東京電力福島第一原子力発電所  
ALPS 処理水希釈放出設備及び関連施設  
の新設に関する確認結果報告書

令和4年7月26日

福島県原子力発電所安全確保技術検討会

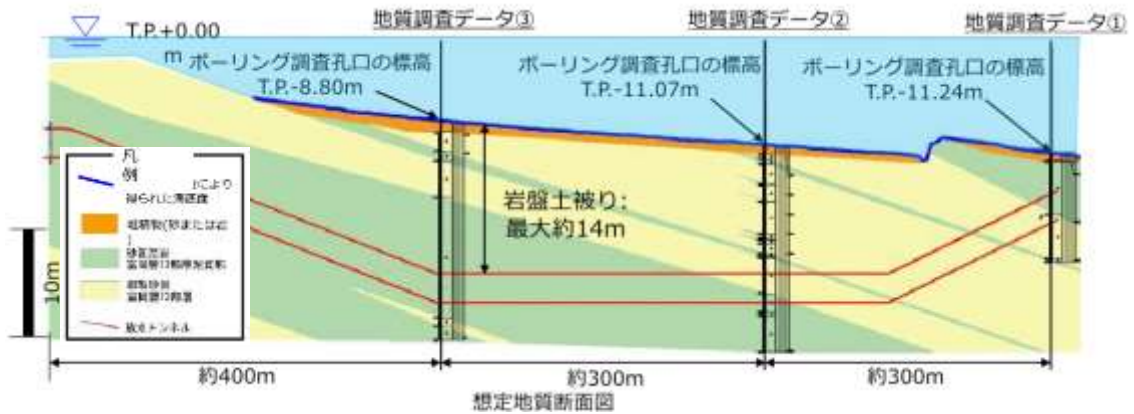
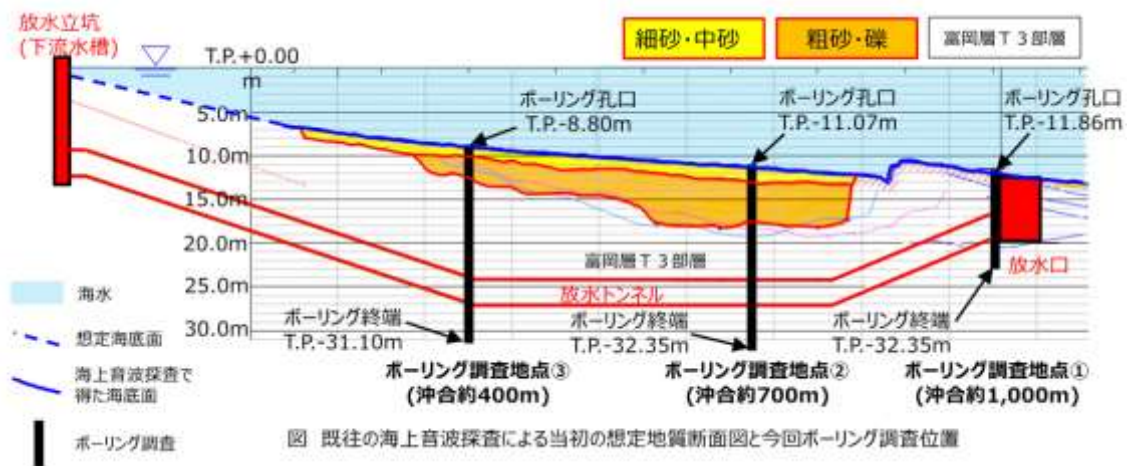
海域での地質調査等の結果、特に、ボーリング調査の柱状図やコア写真、各種試験結果と、陸側から海底放水口までの海底トンネル沿いの地質断面図を示し、設計に利用した地質データ（過去に行った調査結果、文献）とあわせて説明すること。

調査結果から放水トンネルの縦断線形を、地質調査データから想定した地質断面図に重ね合わせた結果、放水トンネルは岩盤内を通ると判断しています。

地質調査データ①の地点は、放水口設置位置及び放水トンネル到達地点であり、岩盤内（富岡の砂岩、泥岩）に設置できることを確認、地質調査データ②の地点において、放水トンネルが岩盤内（富岡層の砂岩、泥岩）に設置できることを確認、地質調査データ③の地点において、放水トンネルを岩盤内（富岡層の泥岩）に設置できることを確認しました。

- ・ 既往の海上音波探査による地層構成では、表層に細砂・中砂、粗砂・礫が堆積し、その下に富岡層 T3 部層がある地層構成であると想定した。
- ・ 今回、①(沖合 1,000m)地点、②(沖合 700m)地点及び③(沖合 400m)地点におけるボーリング調査を行った結果、②及び③の地点において表層の砂を中心とする堆積層は、音波探査の結果に基づいた想定よりも薄いことが確認されました。また、全ての地点において、砂岩と泥岩の互層から成る地層(富岡層 T3 部層)構成であることが確認され、既往の海上音波探査と整合し、放水トンネルを構築する際には安全に施工できると判断しました。

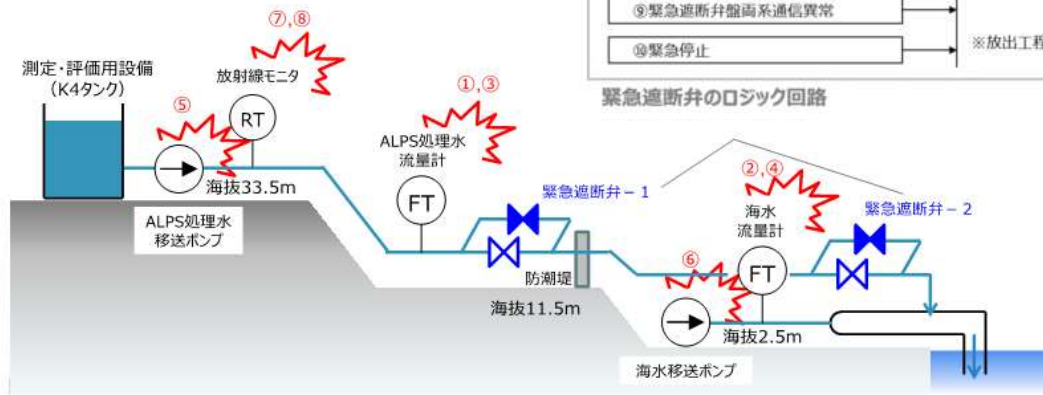
移送設備に設置する緊急遮断弁の動作条件について説明すること。

緊急遮断弁が“閉”となる動作条件は図のとおりであり、これにより『意図しない形でのALPS処理水の海洋放出』を防止する設計となっています。

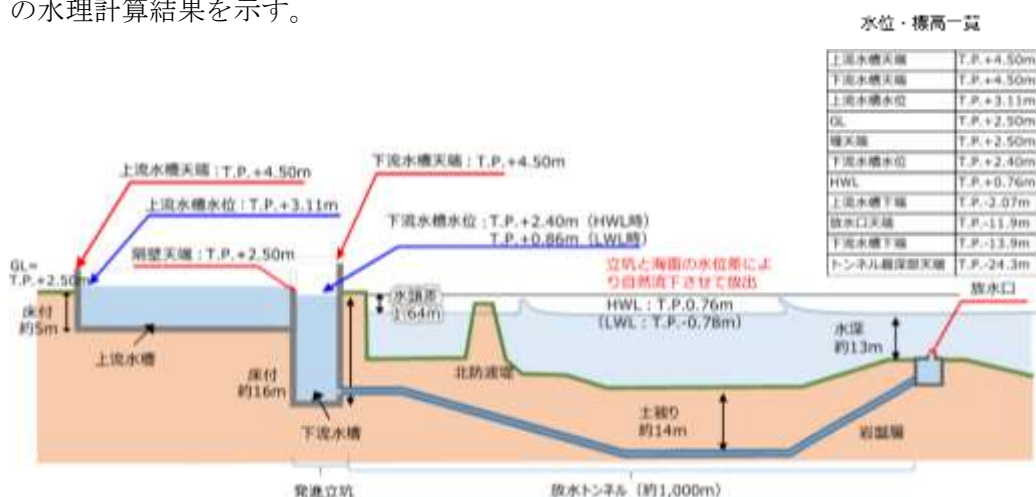
放水立坑、放水トンネル及び放水口の構造強度、耐震性（安定した地盤・岩盤に設置され耐震性に優れた構造であること、また、構造欠陥や割れ発生が無く、漏えいのリスクが少ないこと）及び水理設計（海水位の変動、トンネル圧力損失、圧力上昇等を考慮して、放水立坑と外洋海面の水頭差により、放出水が定格流量で流れること）について、定量的に説明すること。

水理計算では、ポンプ2台（流量： $4 \text{ m}^3/\text{s}$ ）、3台（流量： $6 \text{ m}^3/\text{s}$ ）運転の条件において、変動要素となる潮位および貝代<sup>※19</sup>を考慮して水理計算を実施しており、ポンプ2台のケース、ポンプ3台のケースでも、放水立坑（下流水槽）の水位と立坑天端に対して約1.5～2.1m程度余裕があり、溢水するリスクが少ないことを確認しております。放水立坑（上流水槽）の水位は、潮位の影響を受けずポンプからの放水流量により変動し、放水立坑（下流水槽）の水位は、放水トンネル通して自然流下とするため、潮位により変動します。なお、台風等設計波高相当（7mの高波浪）の条件も計算に反映し、外洋波浪の変動による影響が小さいことも確認しています。下図に3台（流量： $6 \text{ m}^3/\text{s}$ ）の場合の水理計算結果を示す。

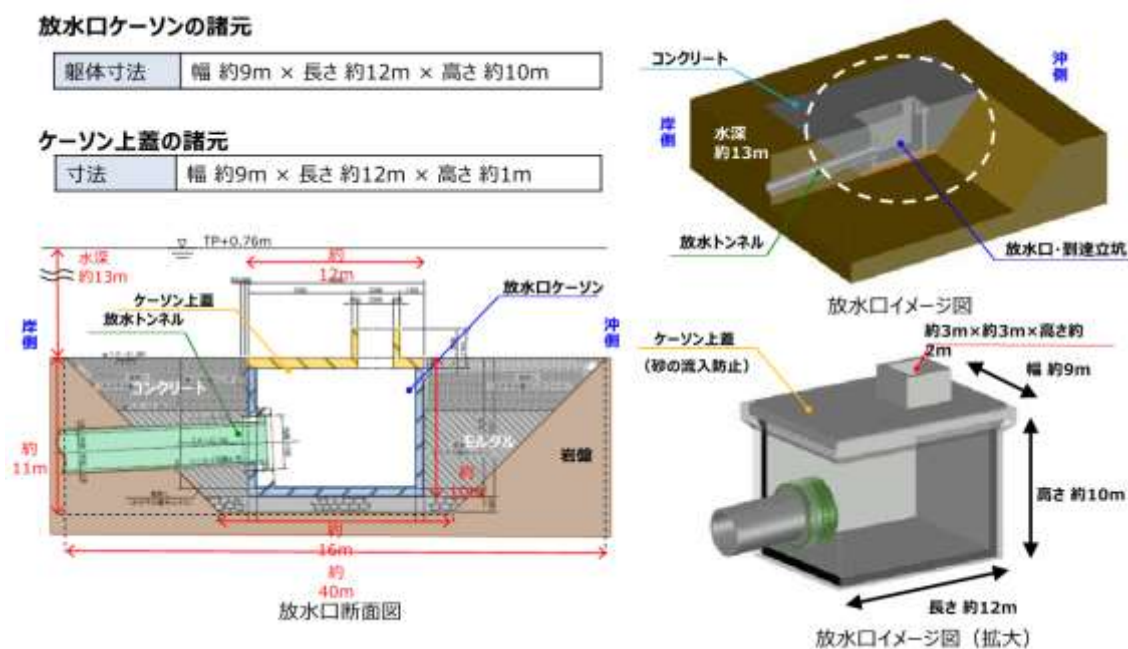
放水口の形状、大きさについて説明すること。

放水口からトンネルに海底土が流入することはないのか。また、ALPS 処理水の放出により海底土を巻き上げ、海底に堆積している放射性物質を拡散、現在行っている海域モニタリングに影響を与えることはないのか。

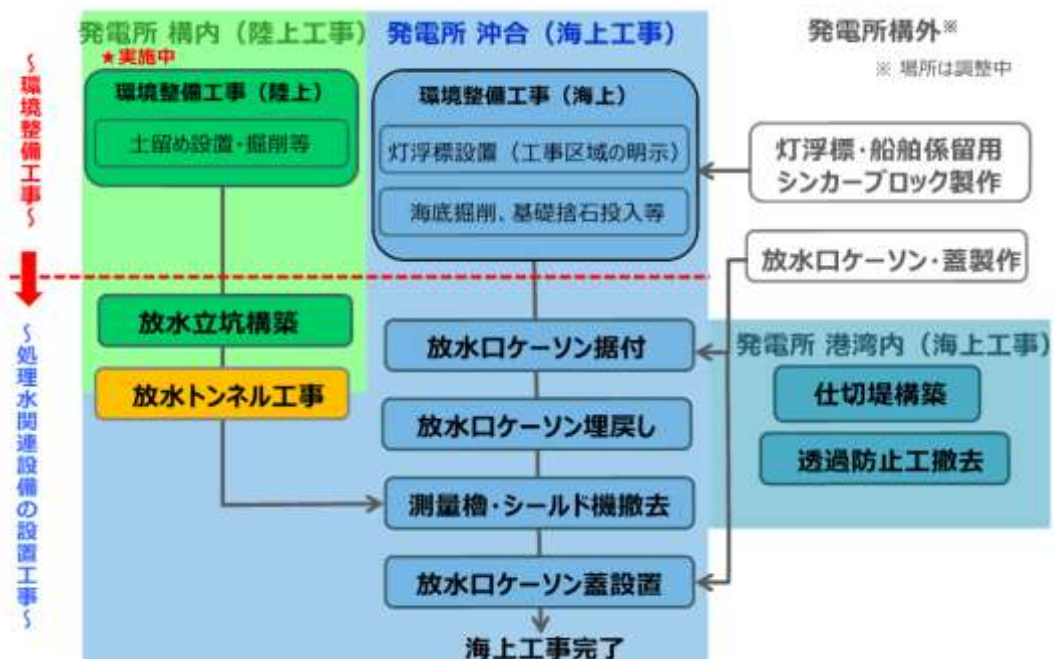
希釈放出設備の設置にあたっての労働安全対策について説明のこと。特に海上での事故が発生しないよう、工事实施の基準（海洋の気象条件等）について説明すること。

図 6-1-14 海中の年間平均濃度分布図（放水位置東西断面）  
（トリチウム  $2.2\text{E}+13\text{Bq}$  を年間を通じて均等に放出）

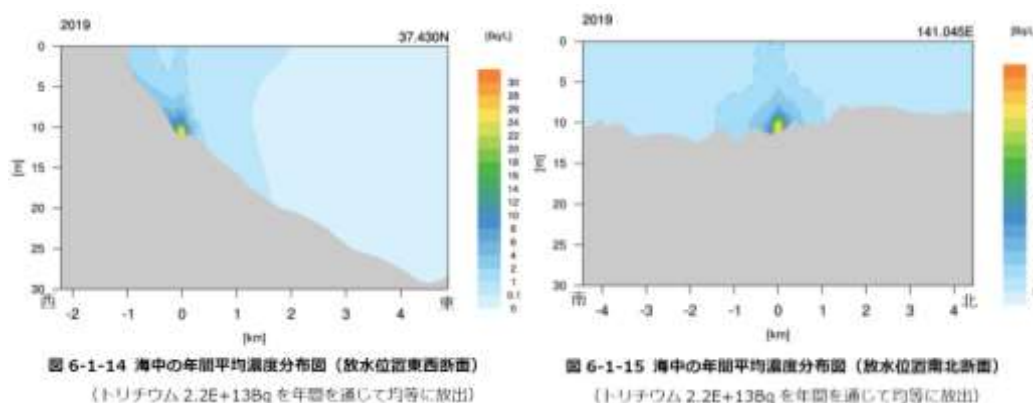
移流・拡散による海水中のトリチウム濃度変化の計算結果について、ALPS 処理水は、海底トンネル出口から海水面に向けて一定の流量と流速で放出されるので、「放射線影響評価報告書（設計段階・改訂版）」77 ページの図 6-1-14、図 6-1-15 で示された黄色の範囲はおそらく海水面付近まで広がり、このような拡散にならないと思われる。実際の放出方法を考慮してもなお、拡散結果に変わりがないか確認し示すこと。拡散結果が異なるような場合は、その結果を示すこと。

1 日  $500 \text{ m}^3$  という放出量は ALPS 処理水の量と思われる。実際には 100 倍以上の希釈用海水とともに放出することになるが、その状況においても、シミュレーションの結果に変わりがないかどうかを確認し示すこと。
